第7章 その他環境省令で定める事項

7.1 配慮書についての関係地方公共団体の長の意見及び一般の意見の概要、並びに事業者の見解

「(仮称) いちき串木野市及び薩摩川内市における風力発電事業計画段階環境配慮書」に対する環境の保全の見地からの意見について(回答)

図7.2-10 事業実施想定区域（配慮書段階）と対象事業実施区域（方法書段階）の比較

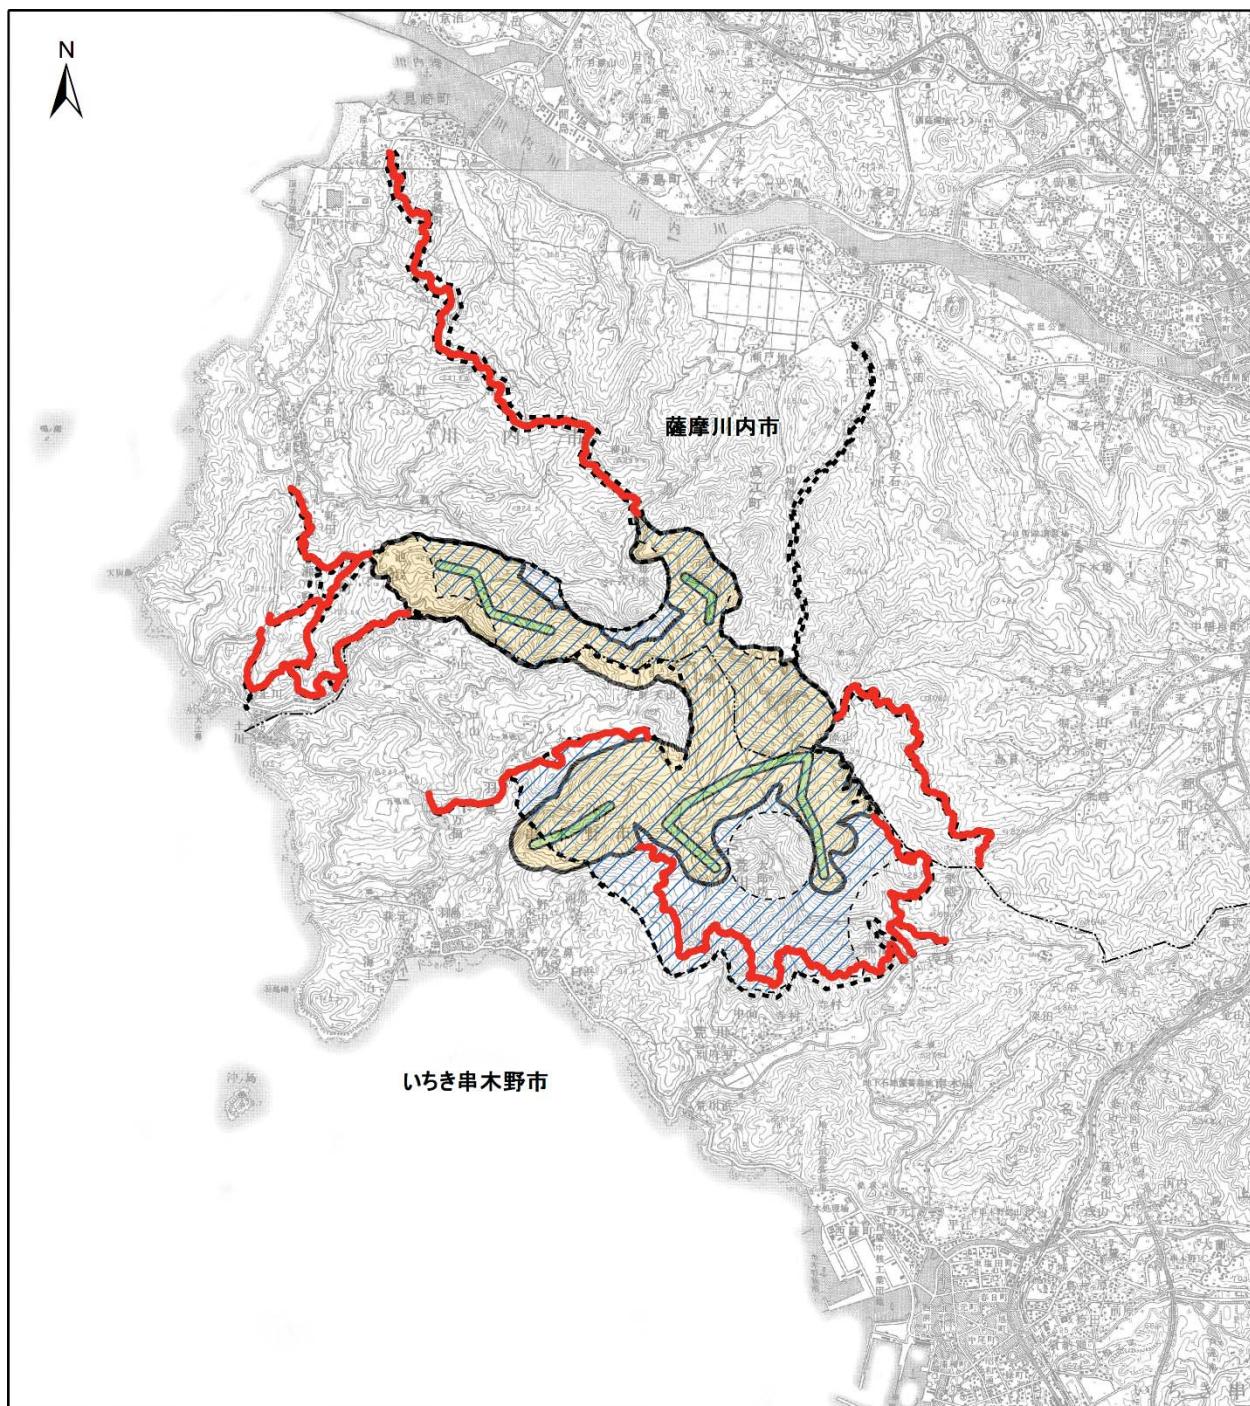
事業実施想定区域（配慮書段階）と対象事業実施区域（方法書段階）の比較は、図7.2-10のとおりである。

対象事業実施区域の設定に当たっては、必要な条件を次のとおり抽出し、配慮書段階の事業実施想定区域から対象事業実施区域の絞り込みを行った。

- ・風況及び既存道路等の条件並びに法令等の制約を受ける場所及び環境保全上留意が必要な施設等の確認を行って、事業実施想定区域の範囲から風力発電所設置検討範囲を設定した。
- ・風力発電機の配置は決まっていないが、風力発電機の敷地は、大規模な切土・盛土が発生する凹地や急傾斜地を避ける。好風況が想定される尾根付近を風力発電機設置予定範囲として設定し、風力発電機の敷地（工事用ヤードを兼ねる）として5,000～7,000m²の範囲程度を想定して、設置の可能性がある場所を対象事業実施区域に含めた。
- ・工事用・管理用道路は、既存の道路を最大限に活用し部分的に拡幅することにより、道路の新設による改変量を極力最小限にする計画であるが、既存道路のカーブ等の改変が予想される部分は、対象事業実施区域に含めた。
- ・機器の輸送や据え付け等により、局所的に伐採等を行う可能性がある範囲を対象事業実施区域に含めた。
- ・上記の範囲を設定し、これらの範囲の間にある小規模な面積の空間地を対象事業実施区域に含めた。

- ・なお、事業計画検討の進捗により、対象事業実施区域（方法書段階）の一部について、事業実施想定区域（配慮書段階）の外側にはみ出した部分を追加したが、配慮書段階において選定した計画段階配慮事項の評価に用いた事業実施想定区域及びその周辺における文献等の情報は、今回はみ出した部分を含んでおり、計画段階配慮事項の評価結果の変更はなく、この部分についても配慮書段階と同様に重大な環境影響は回避又は低減できる可能性が高い。

図 7.2-11 保安林、砂防指定地、土砂災害警戒区域及び土砂災害特別警戒区域の状況

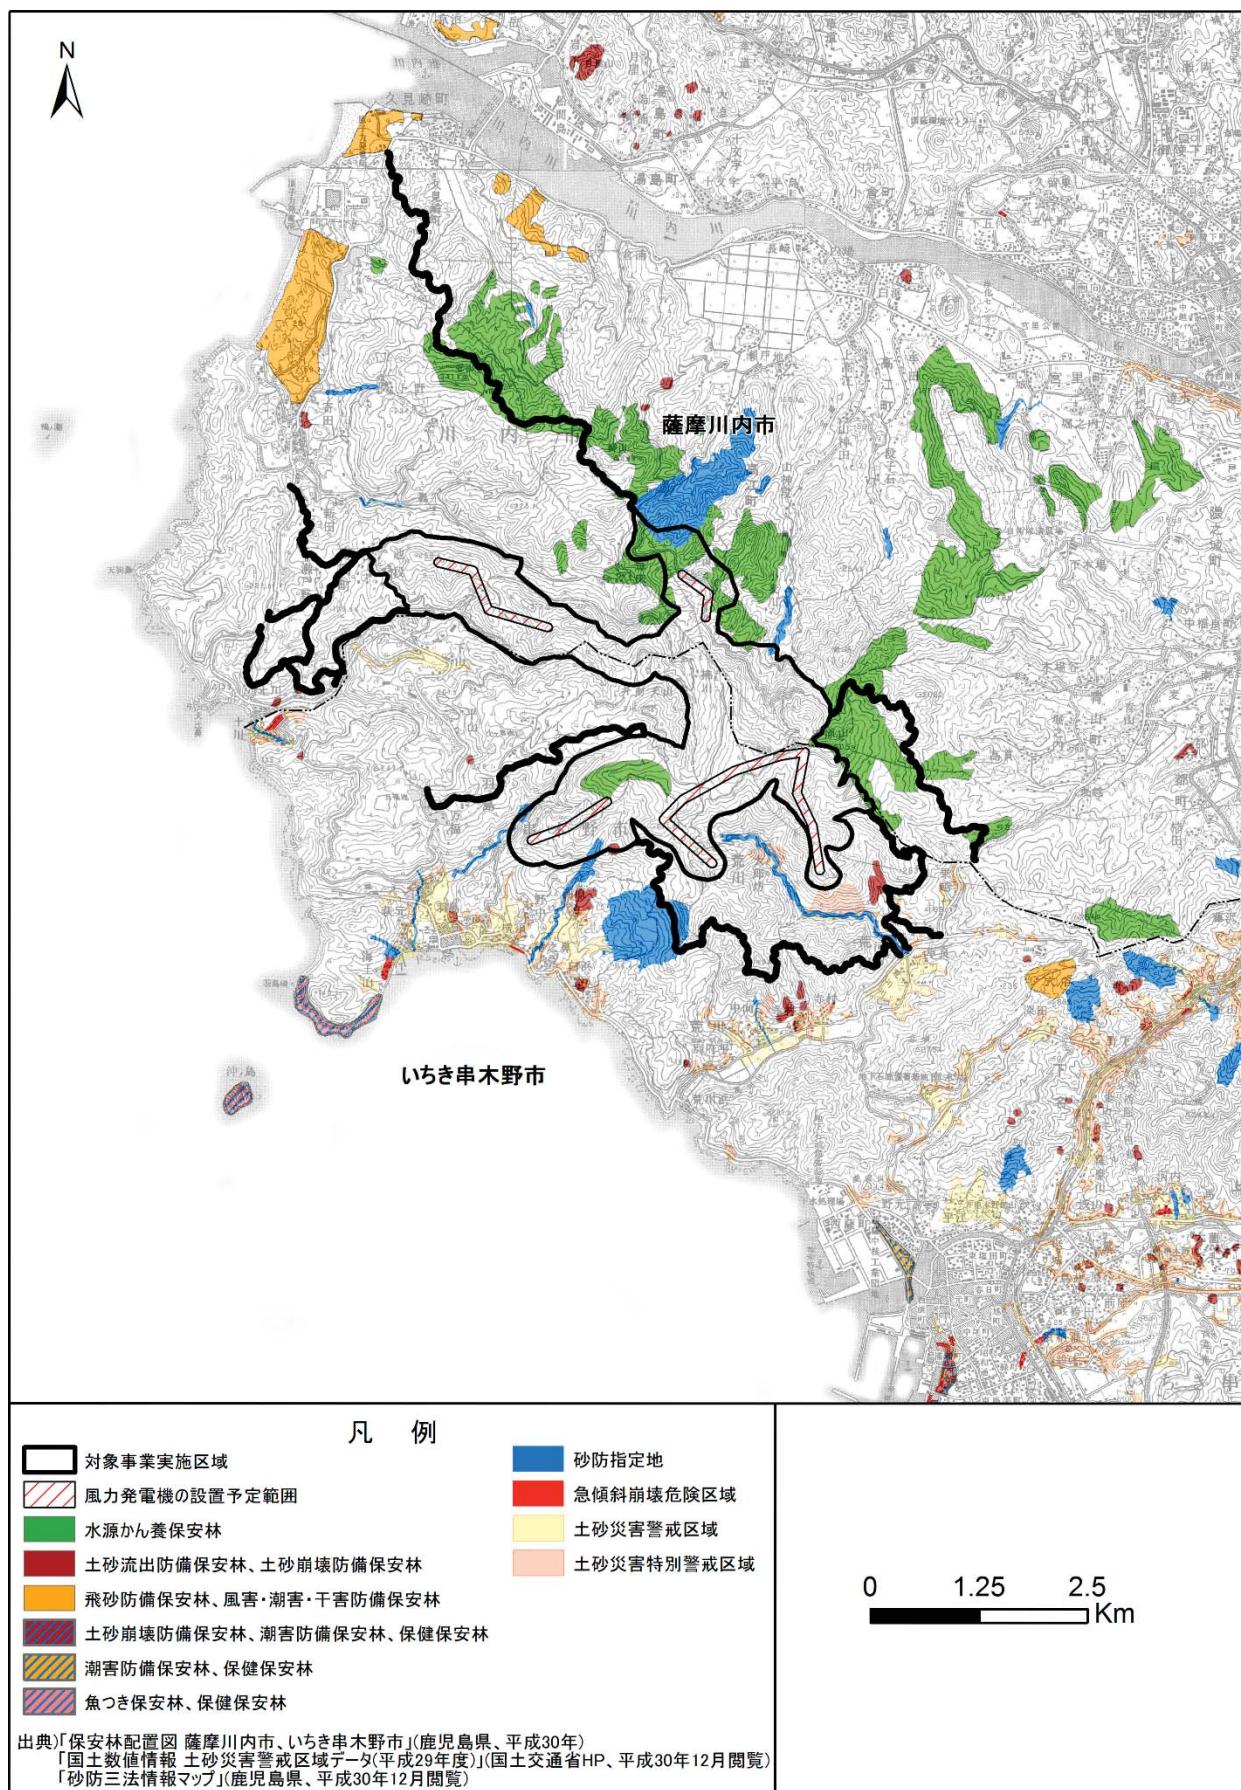
事業実施想定区域及びその周辺には、砂防法（昭和30年法律第29号）に基づく砂防指定地及び土砂災害警戒区域等における土砂災害防止対策の推進に関する法律（平成12年法律第57号）に基づく土砂災害特別警戒区域並びに水道原水の取水河川及び内水面漁業権が設定された河川を含む複数の河川等が存在しており、土地の改変に慎重を要する区域である。

これらの地域に風力発電施設の配置等を検討する場合は、保安林を原則除外するよう検討するとともに、自然環境に対する影響が最小限となるよう適切に調査、予測及び評価を行うこと。

- ・対象事業実施区域の一部は「森林法」（昭和26年法律第249号）に基づく保安林、「砂防法」（明治30年法律第29号）に基づく砂防指定地、「土砂災害警戒区域等における土砂災害防止対策の推進に関する法律」（平成12年法律第57号）に基づく土砂災害警戒区域及び土砂災害特別警戒区域の指定があるが、これらの指定箇所での風力発電機建設は行わず、砂防指定地、土砂災害警戒区域及び土砂災害特別警戒区域については改変も行わない（図7.2-11）。

- ・保安林については、新設道路の設置に当たり一部改変が必要な場合も考えられるため、その際は関係機関と協議し、適切に対応する。
- ・その他、対象事業実施区域には鹿児島県が公表する土砂災害危険箇所（土石流危険渓流）及び山地災害危険地区調査要領（林野庁、平成18年）に基づく山地災害危険地区（崩壊土砂流出危険地区）があることから、本事業の実施に当たっては、関係機関と協議し、適切に対応する。
